Naturvernforbundet

Molde 03.03.26

Deres ref.: Fråsegn 202419926

Høring av detaljplan for miljø og landskap – rehabilitering av Dam Moldevatn - Molde kommune

Turveger vist med rødt som kan bli skadet av anleggstrafikken

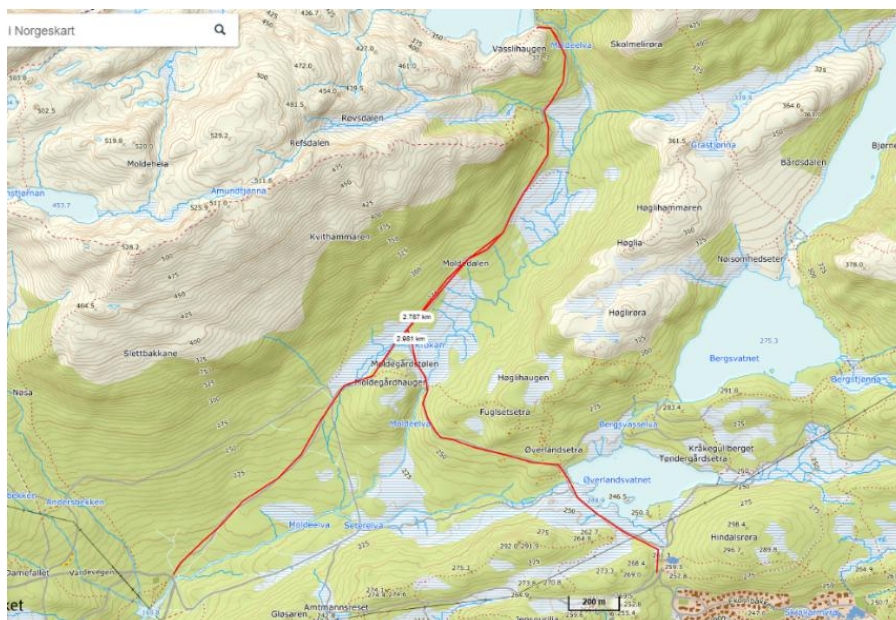
I planen er det opplyst at eksisterende grusvei benyttes som adkomst til damstedet. Det vil være nødvendig å oppgradere veien noe i forbindelse med arbeidet, med oppgrusing og mulig noe veiutvidelse enkelte steder. Kartet på neste side viser de aktuelle vegene opp til damstedet. For friluftslivet er det viktig at mulige kjøreskader på turvegene blir rettet opp innen en bestemt frist etter at anleggsarbeidet er avsluttet.

I planen bør det avklares om hvilke av de to tilkomstalternativene som vil bli brukt. Eventuelt om begge er aktuelle. Vi regner med at vegen fra Fjellbrudammen og opp til lysløypa har den dårligste bæreevnen, og som har størst risiko for å bli skadet på grunn av anleggstrafikken.

Kartet viser eksisterende krysningspunkt for turgåere ved demningen

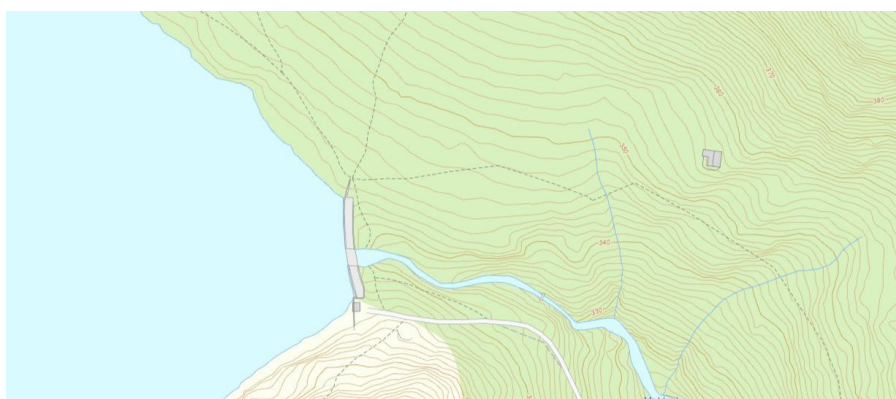
Vi vil at det blir bygd et nytt krysningspunkt for turgåere over Moldeelva og som også kan brukes av skiløpere. For dem som er på tur og skal krysse elva, vil det være en fordel at overgangen blir lengst mulig opp mot demningen. Vi ønsker at dette blir utredet, lagt inn i planen og utført samme året som anleggsarbeidet blir avsluttet.
